**INFORME DE ORIENTACIÓN DE OFICIO**  
**N° 015-2023-OCI/3861-SOO**

**“ESTADO SITUACIONAL DEL PROYECTO:  
MEJORAMIENTO Y AMPLIACIÓN DEL SERVICIO DE  
AGUA POTABLE Y SANEAMIENTO RURAL EN LAS  
LOCALIDADES DE YANAHUARA, TOCCO, HUAYÑUNA,  
CHURAMA, MOSOCLLACTA, PUMAHUASI,  
HUAYHUALLA, ULLANCANI, QUEUÑA CENTRO,  
ORAPATA Y SUCA SUCA, DEL CENTRO POBLADO DE  
QUEUÑA, DISTRITO DE CHALLHUAHUACHO, PROVINCIA  
DE COTABAMBAS, REGIÓN APURÍMAC”**

**PERÍODO DE EVALUACIÓN:  
4 AL 6 DE OCTUBRE DE 2023**

#### **Imagen N° 1**

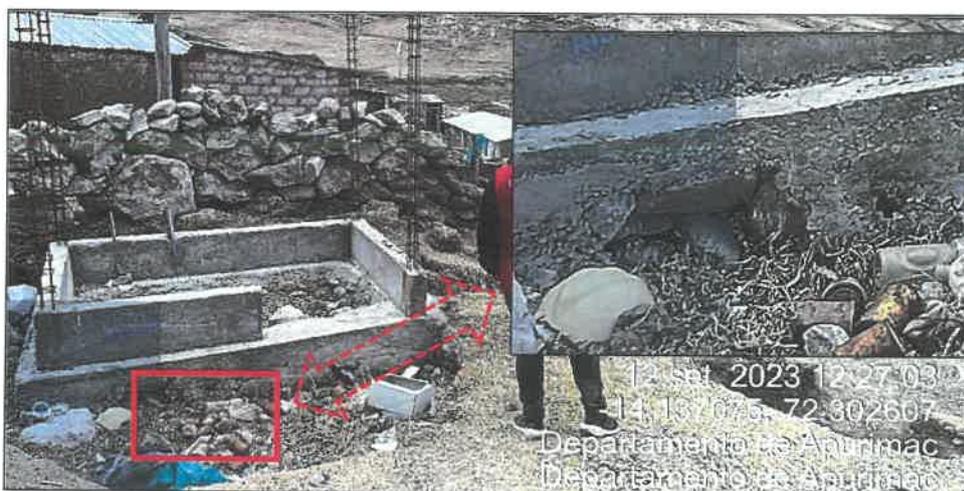
Se observó la existencia de un reservorio parcialmente construido, con presencia de cangrejas y/o segregación. Al respecto, en relación a la partida "01.01.05 RESERVORIO DE 5.0 M3 (01 UND)", de acuerdo a la última valorización aprobada, se observa que las partidas "01.01.05.03 OBRAS DE CONCRETO SIMPLE" y "01.01.05.04 OBRAS DE CONCRETO ARMADO" se encuentran valorizadas con un 100% de ejecución, a pesar de las deficiencias constructivas observadas y que no se encuentra culminada, asimismo, se advierte que para la partida "01.01.05.05 REVESTIMIENTO" se consignó un avance físico acumulado de 100%, pese a que no se evidencia su ejecución.

Cangrejas y/o segregación en reservorio del Sistema N° 01: Pumahuasi, asimismo, se observa que la losa de techo aún no ha sido construida.

**PLANO RE-01 "RESERVORIO V= 5 M3 – RESERVORIOS 01, 02, 03, 04, 05 Y 07**

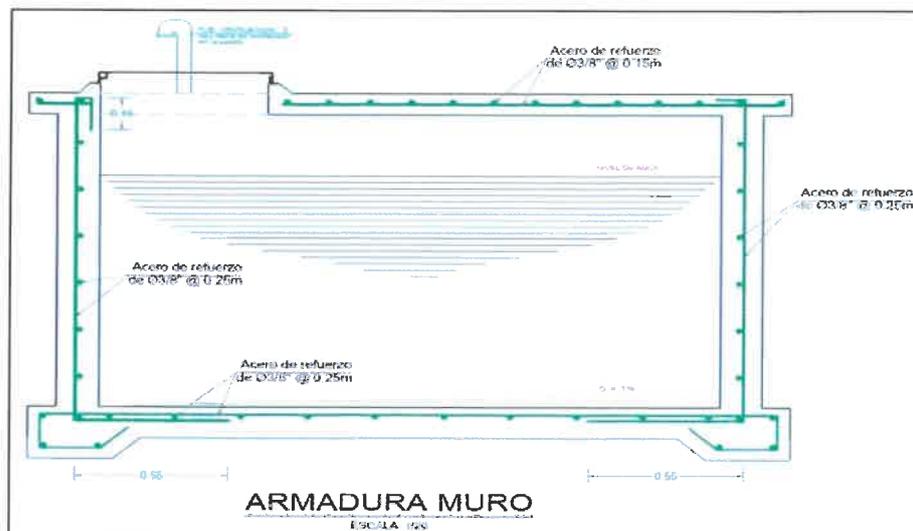
Se observó la existencia de un reservorio parcialmente construido, con acero de refuerzo vertical en muros colocado a una distancia mayor a 25 cm entre sí, contraviniendo lo indicado en los planos del expediente técnico, que establece que el acero de refuerzo vertical debe colocarse cada 25 cm; así mismo, se observó Unidades Básicas de Saneamiento (UBS) parcialmente construidas, además se evidenció acero de refuerzo de columnas almacenado a la intemperie.
